**Direzione Agricoltura e Sviluppo rurale**

**Oggetto:** [ID 2163] PAUR ex D.Lgs. 152/2006 art. 27-bis e L.R. 10/2010 art. 73-bis relativamente al progetto “*Misure e interventi per la salvaguardia e la tutela del Padule di Fucecchio - Invaso idrico di Castelmartini*”, nel Comune di Larciano (PT). Proponente: Consorzio di Bonifica 4 Basso Valdarno. Contributo tecnico istruttorio.

**Oggetto:** ID 2163] PAUR ex D.Lgs. 152/2006 art. 27-bis e L.R. 10/2010 art. 73-bis relativamente al progetto “*Misure e interventi per la salvaguardia e la tutela del Padule di Fucecchio - Invaso idrico di Castelmartini*”, nel Comune di Larciano (PT). Proponente: Consorzio di Bonifica 4 Basso Valdarno. Contributo tecnico istruttorio.

Figura 5.34: Mappa dei Boschi di interesse paesaggistico (Ai sensi della Disciplina dei beni paesaggistici del Piano di indirizzo territoriale con valenza di Piano Paesaggistico, di cui alla Del.C.R. 37/2015)

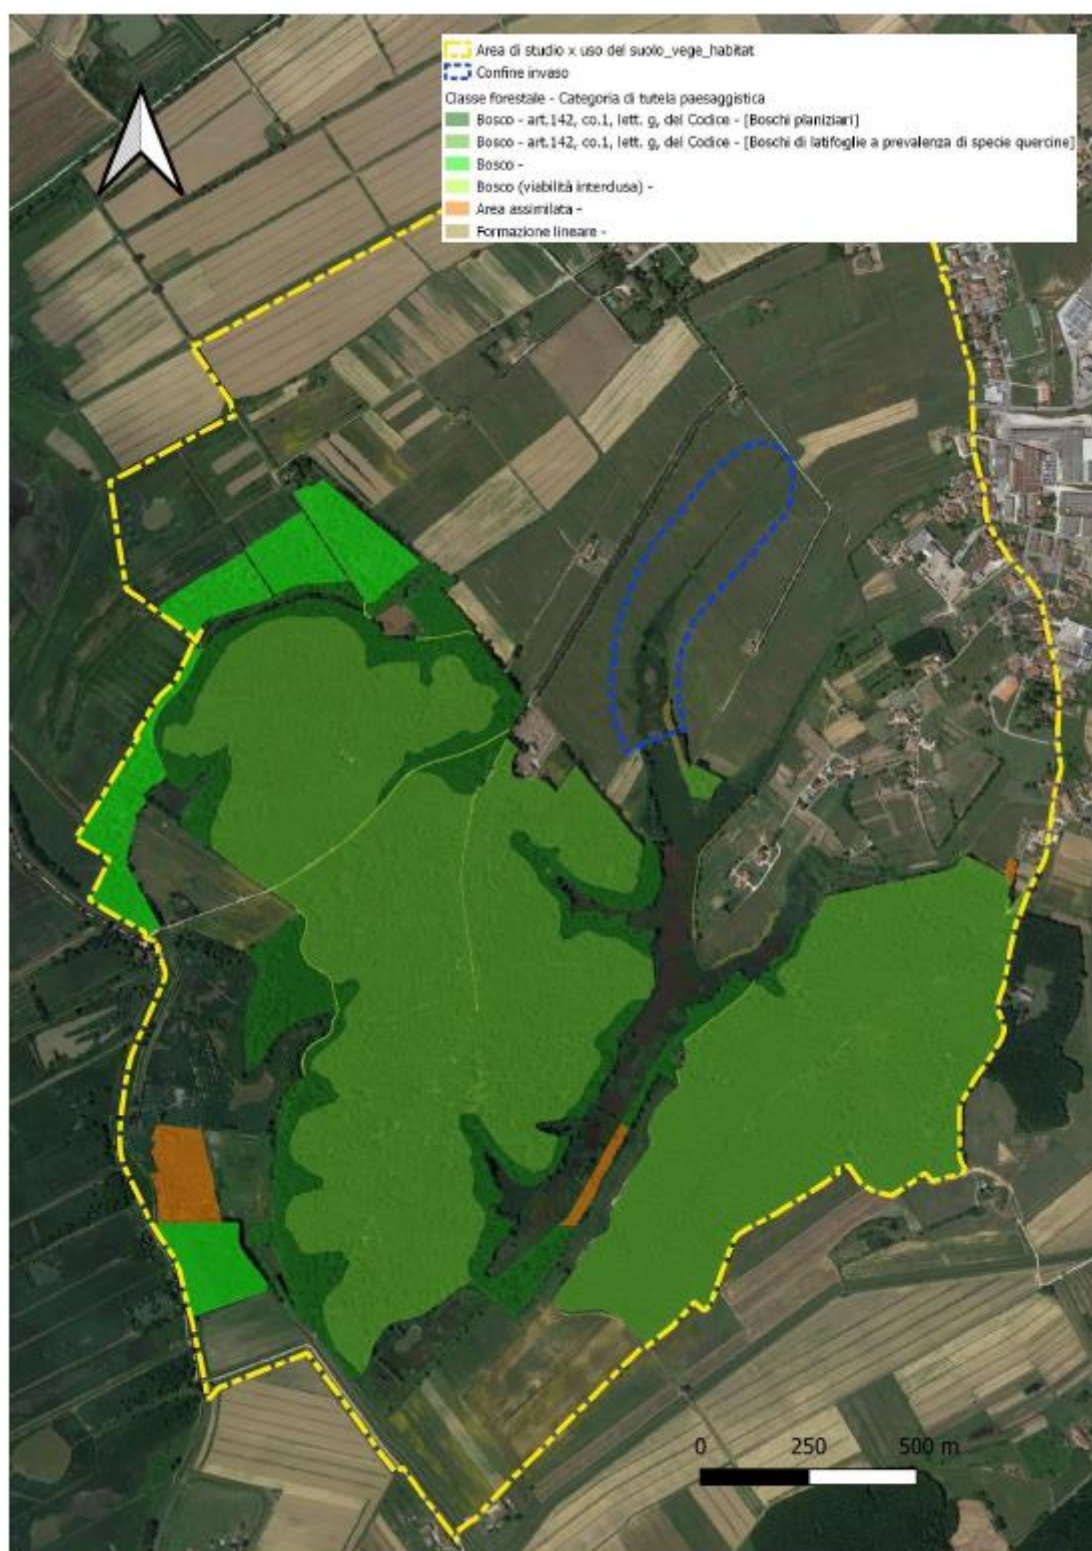
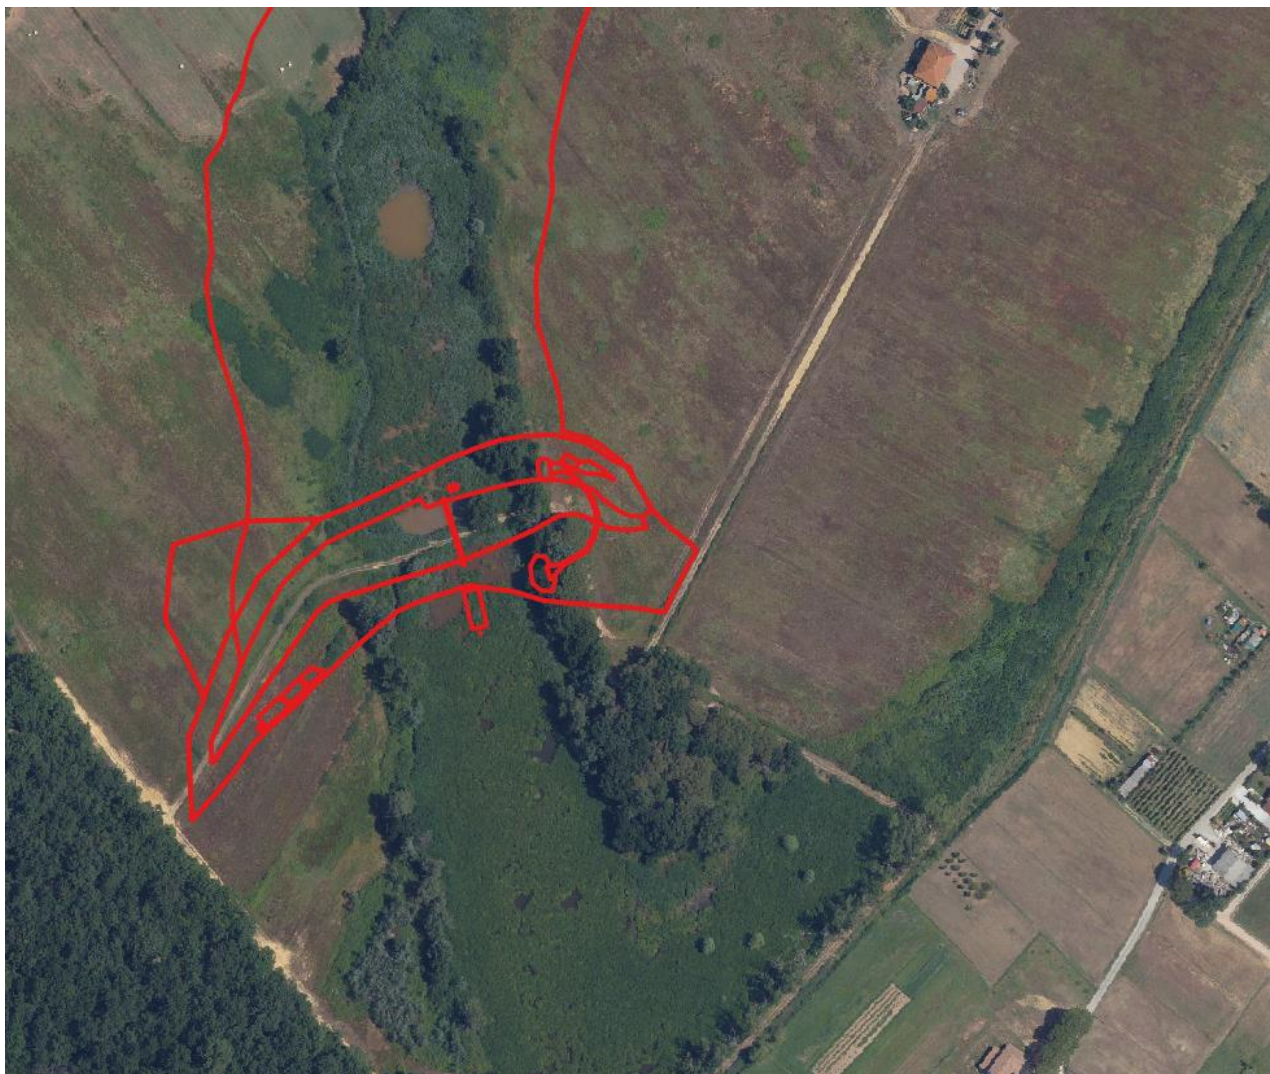
Nel capitolo 5.5. COMPONENTI BIOTICHE ED ECOSISTEMI si asserisce che "Si evidenzia come all'interno dell'area di intervento dell'invaso **non risultino presenti aree boscate**, ai sensi della normativa vigente, né superfici forestali riconducibili a boschi di interesse paesaggistico (come confermato a pag. 213 del file *SIA\_001\_Studio\_di\_Impatto\_Ambientale.pdf*). A pag 208 del file *SIA\_001\_Studio\_di\_Impatto\_Ambientale.pdf*, si nominano le formazioni fuori foresta ma non se ne nega o evidenzia la presenza.

Il proponente dichiara nell'ultimo capoverso della sintesi non tecnica la rimozione di **al massimo 6 esemplari arborei** (dato confermato anche a pag 265 dell'elaborato *SIA\_001\_Studio\_di\_Impatto\_Ambientale.pdf*). Dall'esame delle ortofoto 2023 il dato sembra sottostimato, dovendo contare anche gli esemplari che si trovano nella futura area dell'invaso. In merito a questa considerazione si evidenzia che:

- i 6 esemplari non sono stati identificati in cartografia pertanto risulta difficoltoso valutare se il numero indicato sia corretto o meno.
- non viene definito se i 6 esemplari per i quali si prevede la rimozione e gli ulteriori che si trovano nell'area dell'invaso siano da classificarsi come **PIANTE FORESTALI NON RICOMPRESSE NEI BOSCHI** ai sensi art. 55 del reg. forestale 48/r.

1. gli esemplari ricadano o meno nella casistica descritta dall'art. 55 del reg. for. 48/r
2. è confermato il numero degli esemplari soggetti a rimozione o allagamento
3. le previsioni per quanto riguarda tutti gli altri esemplari arborei all'interno del futuro bacino.
